Progetto di variante in ottemperanza alla prescrizione n. 235 della Delibera CIPE 19/2015 della nuova linea ferroviaria Torino Lione - Sezione Internazionale - Parte Comune Italo - Francese - Sezione Transfrontaliera - Parte in territorio Italiano, ubicato nei Comuni di Chiomonte, Giaglione, Salbertrand e Venaus della Città Metropolitana di Torino, presentato dalla società Tunnel Euralpin Lyon Turin S.a.S. ai sensi degli articoli 166 (e seguenti) del Dlgs 163/2006, come richiamato dal comma 5 dell'art. 169 del Dlgs 163/06 (ai sensi della Delibera ANAC n. 924 del 7/9/2016) e 183 e seguenti del Dlgs 163/2006, mediante avviso pubblico di avvio del procedimento di assoggettabilità alla procedura di valutazione di impatto ambientale il 10 luglio 2017.

OSSERVAZIONI DELLA COMMISSIONE TECNICA DELL'UNIONE MONTANA VAL SUSA SULLA DOCUMENTAZIONE INTEGRATIVA TRASMESSA DAI PROPONENTI IN DATA 20 DICEMBRE 2017

Trasporto su gomma dei materiali (scavo, costruzione)

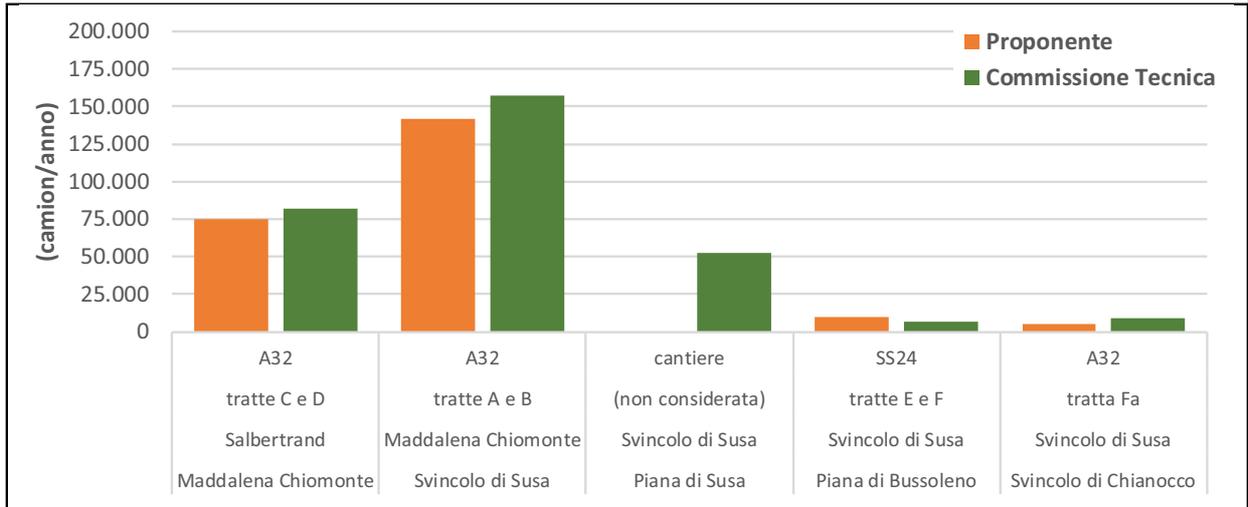
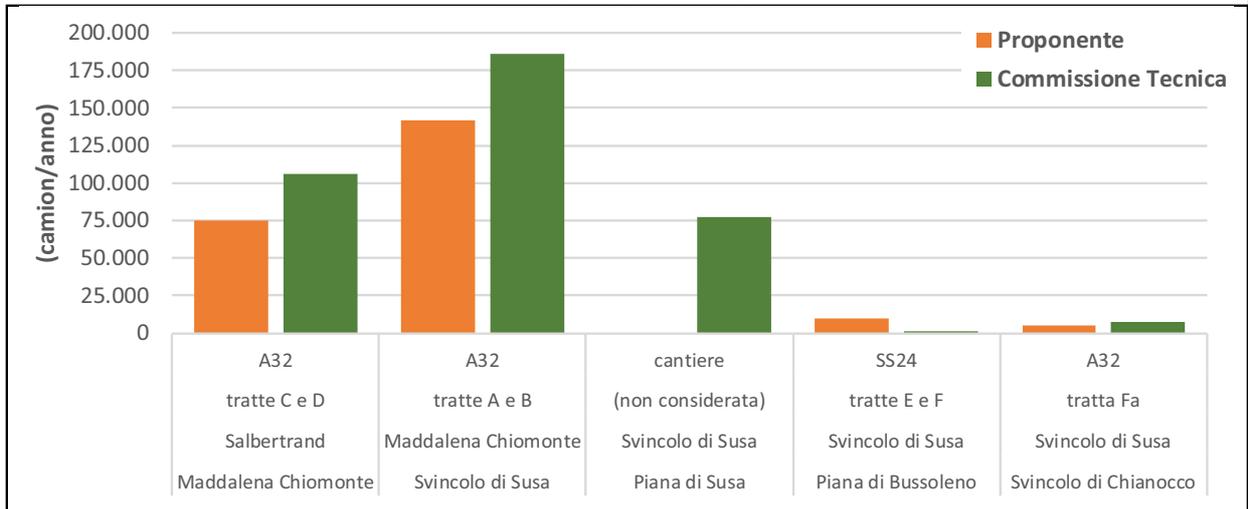
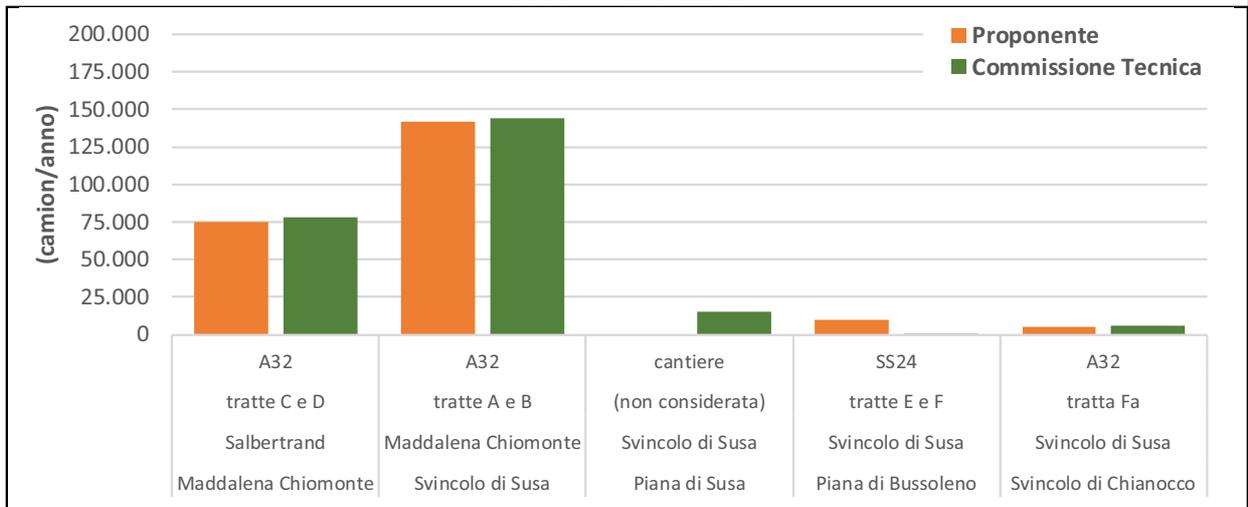
La figura successiva illustra i valori annui¹ dei flussi di mezzi calcolati per gli anni 5, 6 e 7, dal quale emerge che le INTEGRAZIONI TELT:

- sottostimano i flussi per le tratte C+D e A+B, in particolare negli anni 5 e 6 (circa 10÷20% in meno)
- come già segnalato, ignorano le “tratte 4 e 6” precedentemente definite dallo stesso proponente nel SIA
- sovrastimano fortemente i flussi sulle tratte E e F, i cui flussi sono però limitati ai soli materiali da costruzione da recapitare nella Piana di Bussoleno

Trasporto su gomma dei materiali (scavo, costruzione)

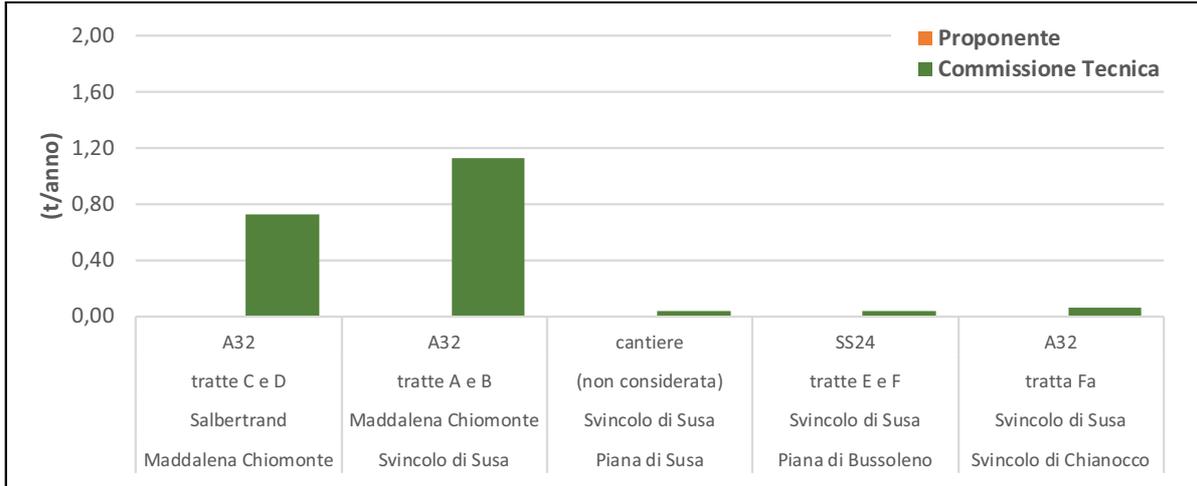
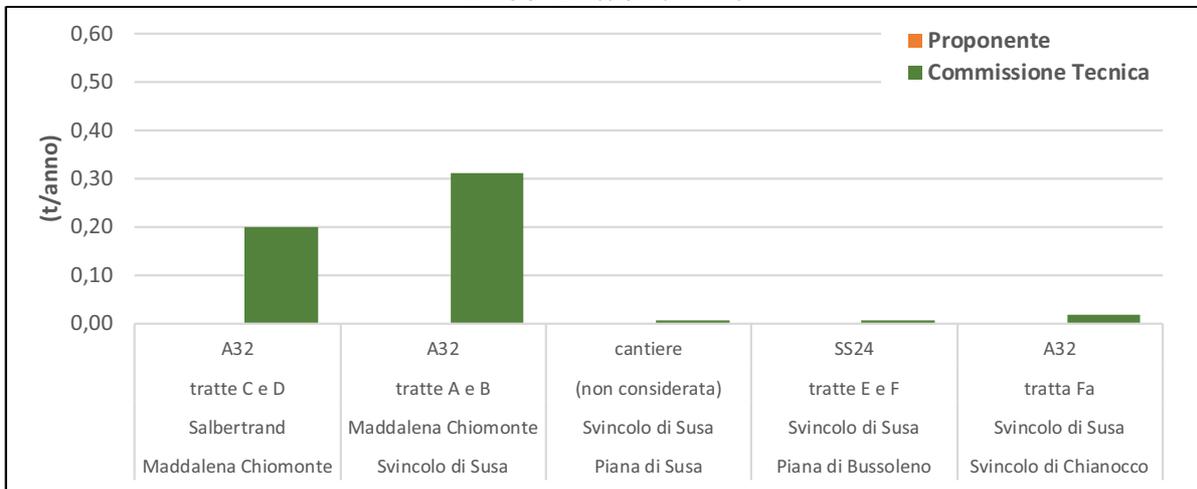
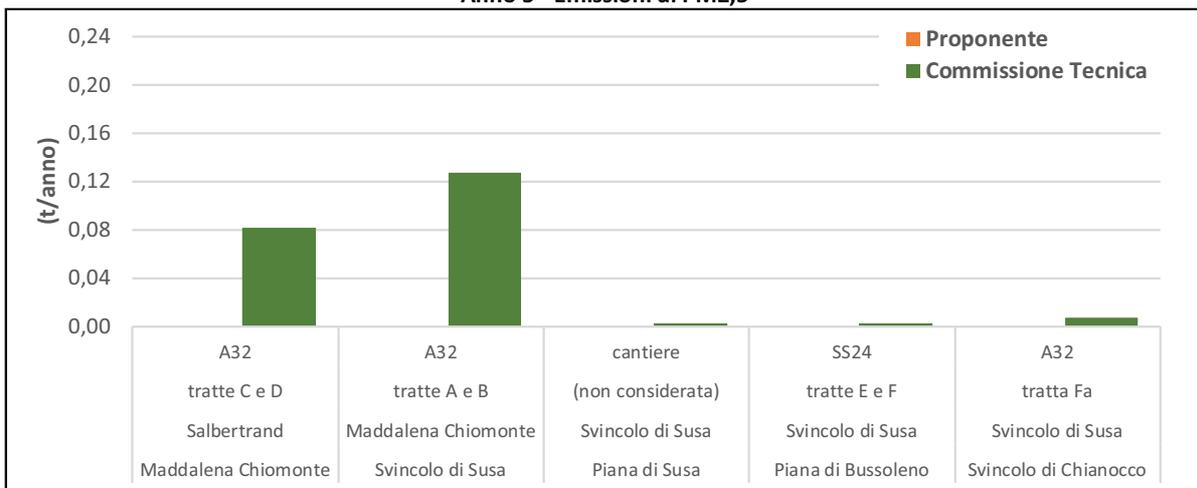
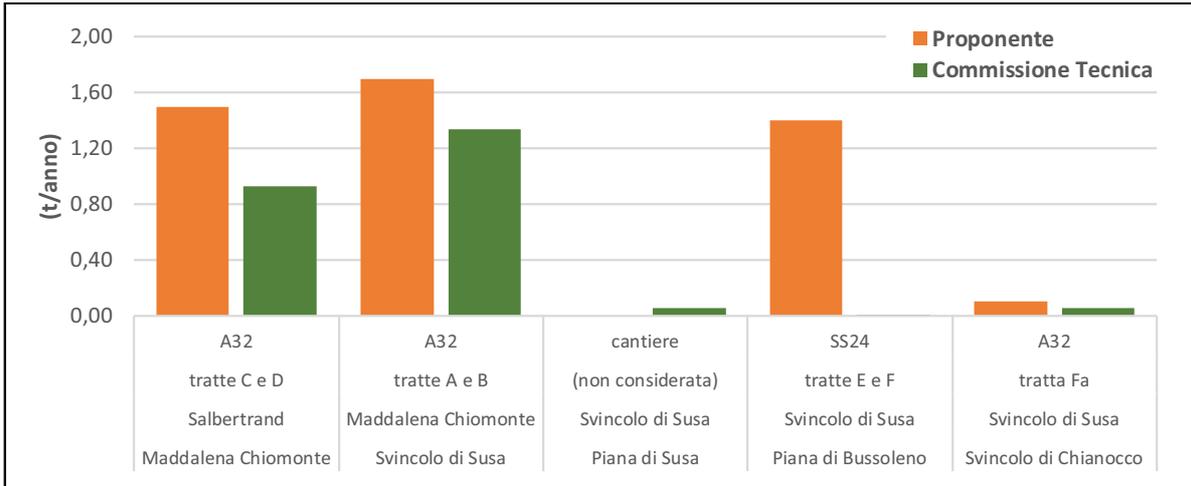
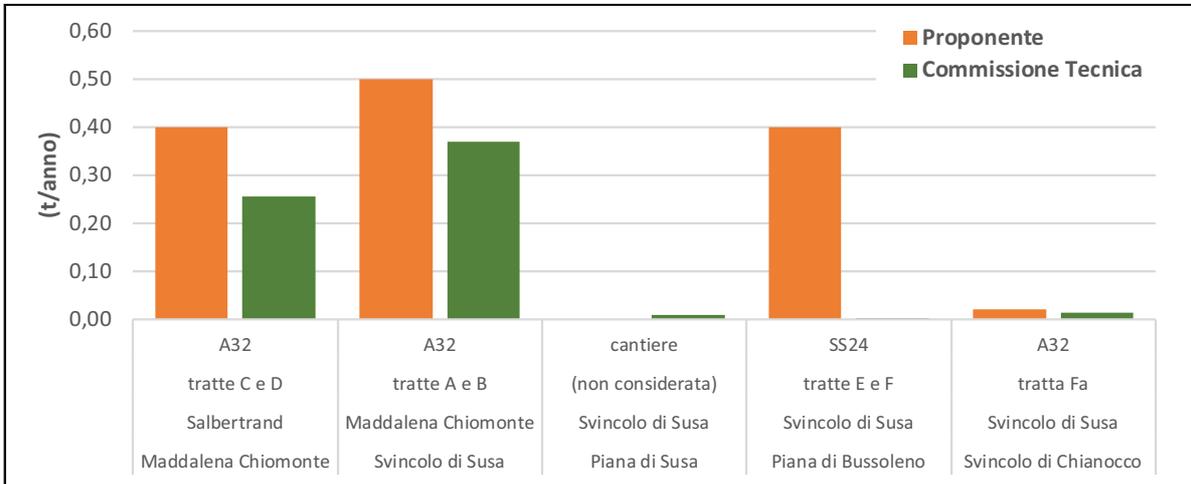
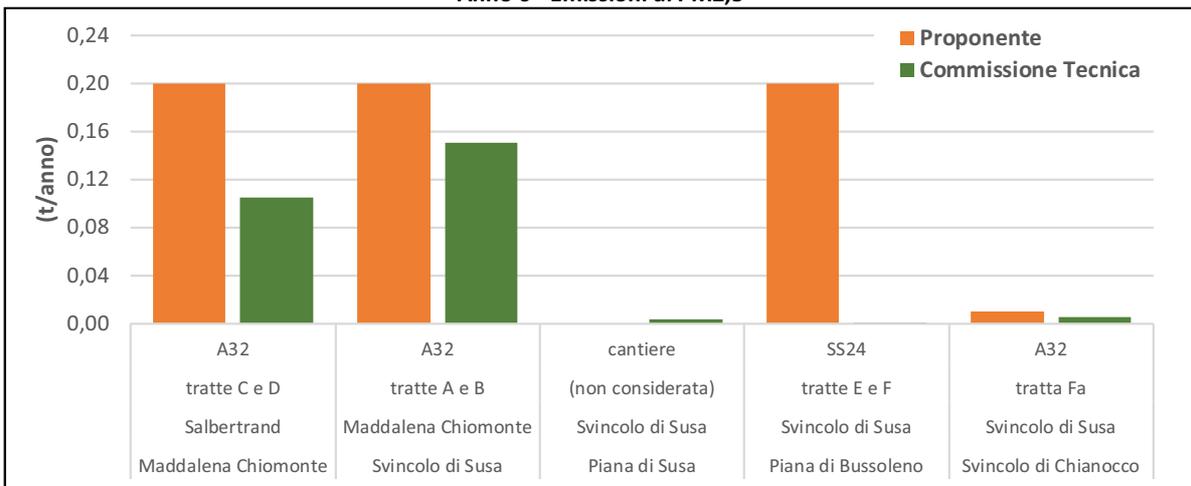
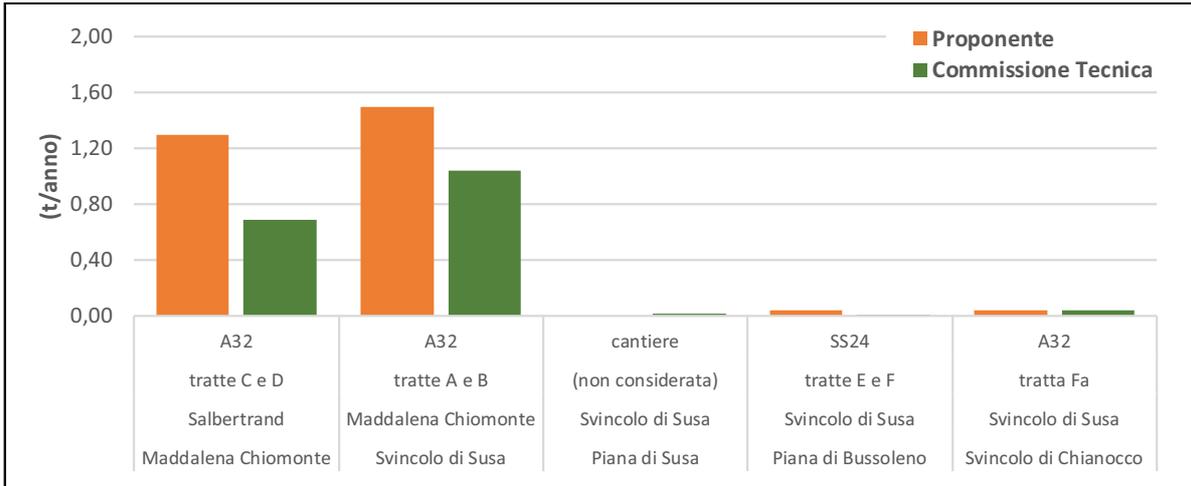
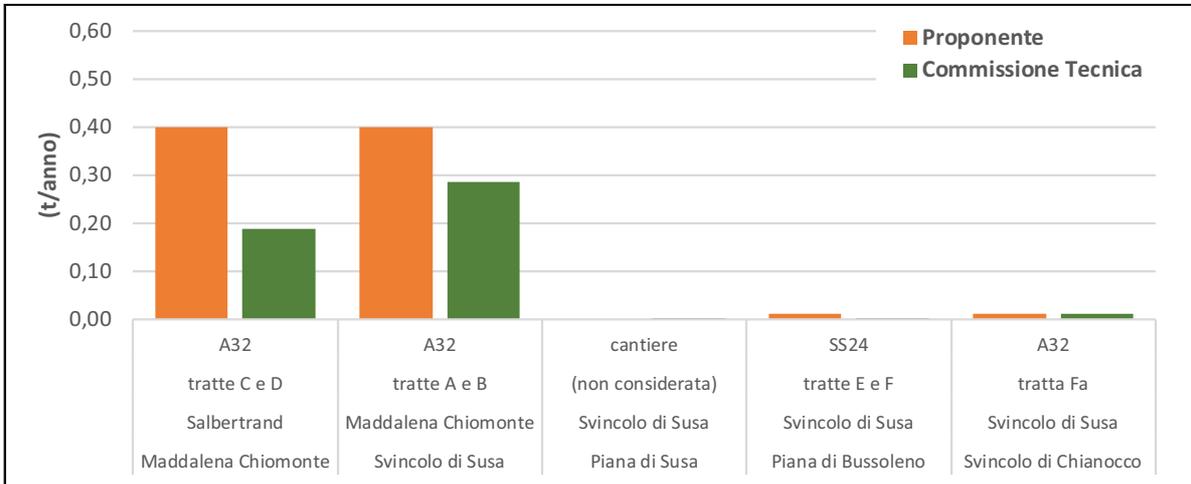
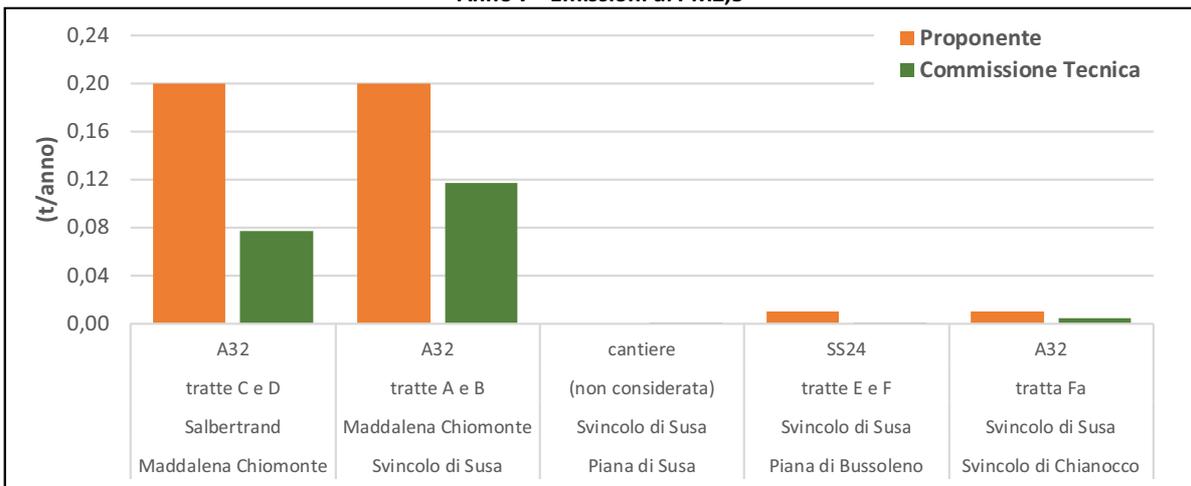
Le 9 figure seguenti mettono a confronto, per ciascun anno esaminato e per ciascuna tratta, i risultati ottenuti con i valori indicati nelle INTEGRAZIONI TELT.

Mezzi operativi di cantiere

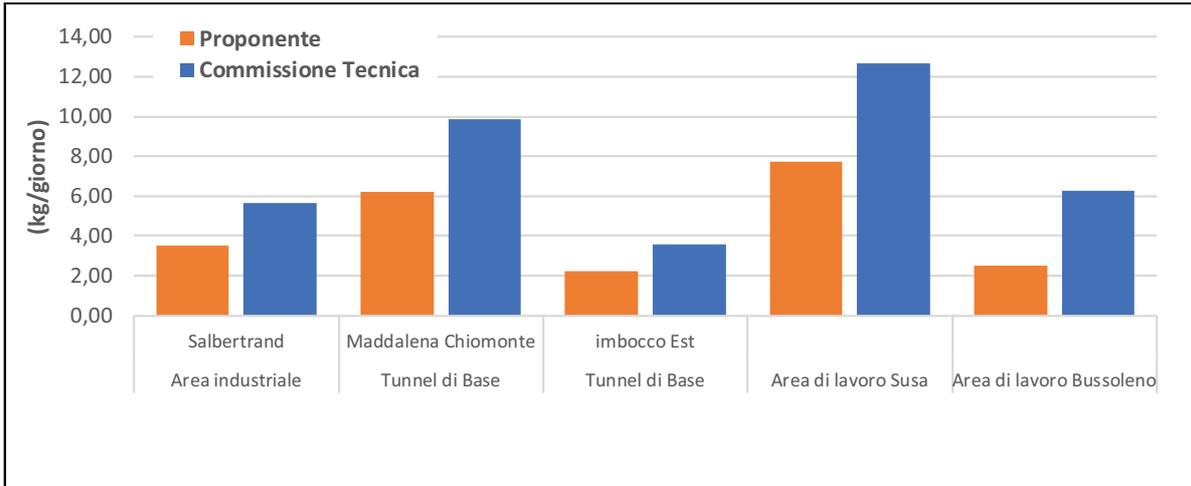
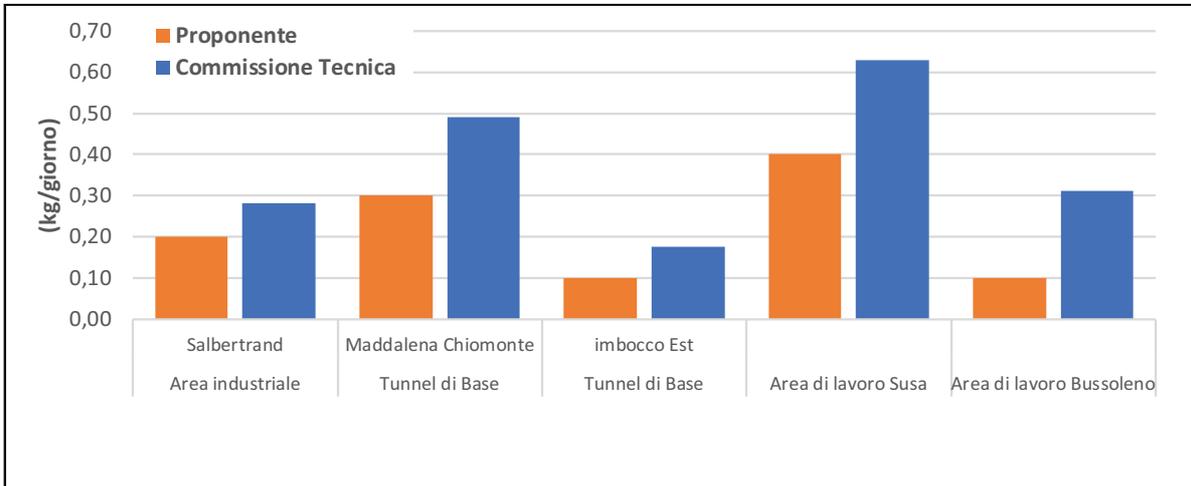
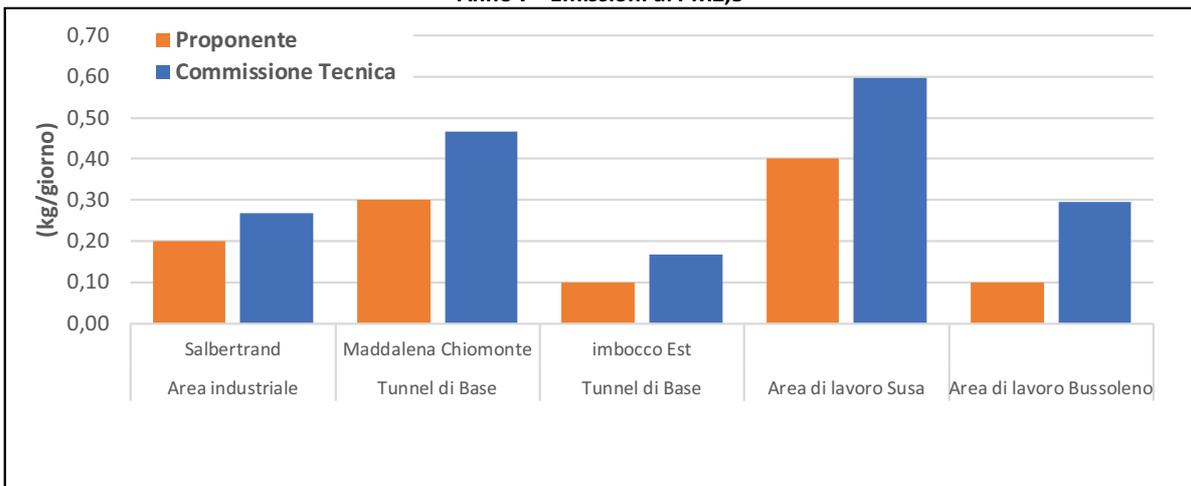
Le 3 figure successive mettono a confronto, con riferimento all'anno 7, i dati complessivi gironalieri ottenuti per ciascun cantiere con i corrispondenti valori indicati nelle INTEGRAZIONI TELT.
